電気用品安全法技術基準省令の一部改正(平成21年9月改正分)について

平成22年6月1日 経済産業 商務流通グループ 製品安全

技術基準改正概要(1項) 2009年9月11日公布 2010年9月1日施行

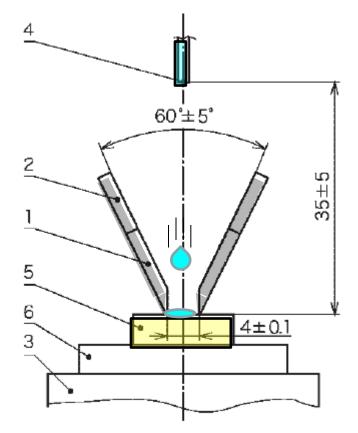
- 2 令別表第1第6号から第9号まで及び別表第2第7号から第11号までに掲げる交流用電気 機械器具
- (50) 電気冷蔵庫、電気冷凍庫、冷蔵用のショーケースおよび冷凍用のショーケース イ 構造
- (ヌ) <mark>電気冷蔵庫又は電気冷凍庫であつて、電源に直接接続する差込みプラグにあつては、</mark> 次に適合すること。
- <u>a コンセントとの突き合わせ面に接するプラグの外面であつて、その栓刃(接地極を除く。)に</u> 直接接する絶縁材料にあつては、<u>JIS C 2134(2007)</u>に規定するPTIが400以上であること。

「<u>PTI</u>が400以上であること」とは、JIS C 2134(2007)により確認した<u>CTI</u>が400以上である絶縁材料により成型された差込みプラグ及び、成型された差し込みプラグによりPTIが400以上であることを確認したものを含む。

グローワイヤ試験の様子(写真)

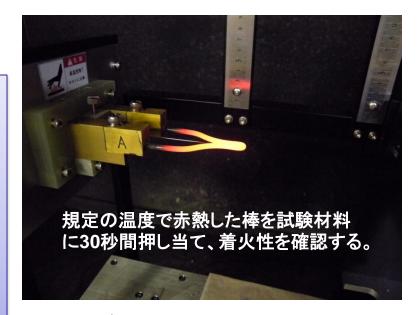
- 2 令別表第1第6号から第9号まで及び別表第2第7号から第11号までに掲げる交流用電気 機械器具
- (50) 電気冷蔵庫、電気冷凍庫、冷蔵用のショーケースおよび冷凍用のショーケース
- イ 構造
- <u>(ヌ) (前スライド)</u>
- a (前スライド)
- <u>b 栓刃間(接地極を除く。)を保持する絶縁材料にあつては、JIS C 60695-2-11(2004)又は</u>
 <u>JIS C 60695-2-12(2004)に規定する試験を試験温度750℃で行つたとき、これに適合する</u>
 <u>ものであること。ただし、JIS C 60695-2-13(2004)に従つたグローワイヤ着火温度が775℃</u>
 レベル以上の材料は、この限りでない。

不適切なより線接続により発火に至るメカニズム(JEMAのHPより)

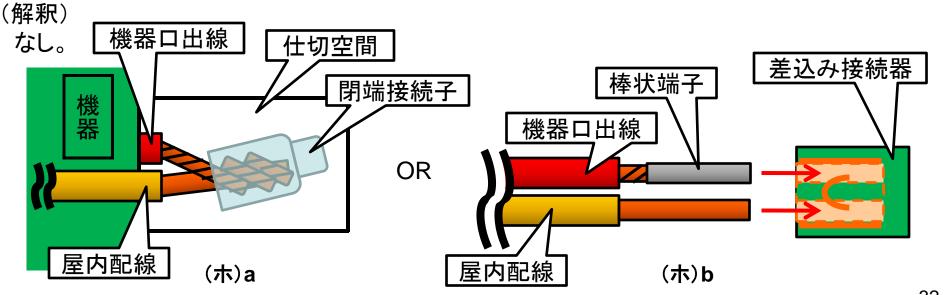
平成13年以降、浴室用電気乾燥機の電源電線接続部からの焼損事故が多発。事故原因は、機器からの電源線(口出し線)がより線形式のもので、これが単線形式の屋内配電線に手でねじって接続(手より接続)されていたことや、絶縁被覆付閉端接続子を使用した電源電線接続部の接続の際、不適切な電線外径用のものが使用されていたこと、また、工具による電線同士の圧着が不十分であったことが原因と推定される。

屋内配線と機器の電源電線(口出し線)との接続を、速結端子を用いて接続するよう口出し線の先を棒状端子とするか、防火用の適切な仕切り空間に収まる構造とすることを要求。また、浴室設置のものについては新たに耐湿絶縁試験を要求。

- 2 令別表第1第6号から第9号まで及び別表第2第7号から第11号までに掲げる交流用電気 機械器具
- (76) 電気乾燥機((75)に掲げるものを除く。)
- イ 構造
- (ホ) 浴室に設置する電気乾燥機であつて、直接電源に接続される口出し線(より線のものに 限る。)を有するものにあつては、当該口出し線は、次のいずれかに適合すること。
- a 機器内又は機器に取り付けられた適切な仕切空間に収まる構造であること。
- <u>b 先端に棒状の端子をかしめてあり、差込み接続器に接続できる構造であること。</u>
- 口 絶縁性能

図2

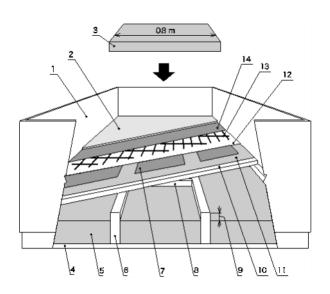
- 2 令別表第1第6号から第9号まで及び別表第2第7号から第11号までに掲げる交流用電気 機械器具
- (33) 電熱ボード、電熱シートおよび電熱マット
- ハ 平常温度上昇
- <u>(ロ) (前スライド)</u>
 - (a) 木材の枠の中に据え付けるための電熱シートは、図1(次スライド)に示すような試験用構造物に施工する。木材の枠の上に据え付けるための電熱シートは、図2(次スライド)に示すような試験用構造物に施工する。面積4m²以上、短径が2 m以上のエリアに三つ以上の電熱シートを置き、試験用の電熱シートは中央に置く。電熱シートの下に、熱抵抗が約5 m² K/Wの熱絶縁材を置く。電熱シートは、部材の間その他の木造構造部分の上に配置できるよう注意を払う。試験用構造物の厚さ12 mmの床で、カバーする。
 - <u>(b) 試験用構造物は下面から少なくとも0.1 m、上面から少なくとも1.5 mの自由な空間をとろ。試験用構造物は、上面から少なくとも1 m上に広がる木板で囲む。</u>
 - (c) 約1.25 m² K/Wの熱抵抗をもつ熱絶縁材の片は、図1及び図2に示す電熱シートを横切る床の中心に施工する。熱絶縁材の片は長さが0.8 m、幅が試験用電熱シートと等しくする、図2を使用する場合は、熱絶縁材の片を電熱シートの自動温度調節器が最も少ない位置に(熱絶縁材の片の下の自動温度調節器が最も少ない数になるように)置く。また、電熱シートの長さ又は幅が0.8 mよりも大きい場合は、熱絶縁材の長さ又は幅は0.8 mを最大とする。

マグネットコンセントを使用する製品の例(配膳車)(写真)

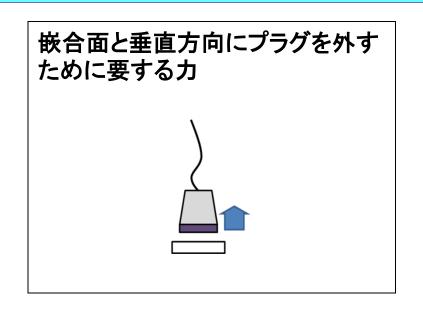
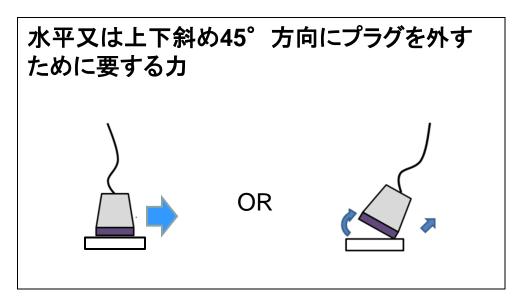
現行の基準は、電気湯沸器(電気ポット)など、使用中に電源コードに足などを引っかけた際に簡単に外れ、本体の転倒を防止する観点からプラグを引き抜く力の上限値と下限値を規定している。病院等で使用される配膳車の中には、電力供給用の磁石式接続プラグを経由し、食事を保温した状態で配膳できるものがあるが、当該プラグ及び電源電線の重量がかさむため、垂直方向には容易に外れないような磁力を持たせる必要がある。

配膳車等の大型の磁石式接続器を想定したプラグを外すために要する力の範囲の規定を 新たに規定。

- 6 接続器(ライティングダクトを除く。)
- (3) 性能
- ハ 保持力および引張強度
- (イ) 引掛け型、差し込み引掛け型(引掛け部分に限る。)、ロックナット式又は抜け止め式のもの以外の接続器にあつては、次に適合すること。
- a (略)
- b 磁石で保持されるものにあつては、プラグを外すために要する力はへに規定する開閉試験 の前後において、次の表に掲げるとおりとする。
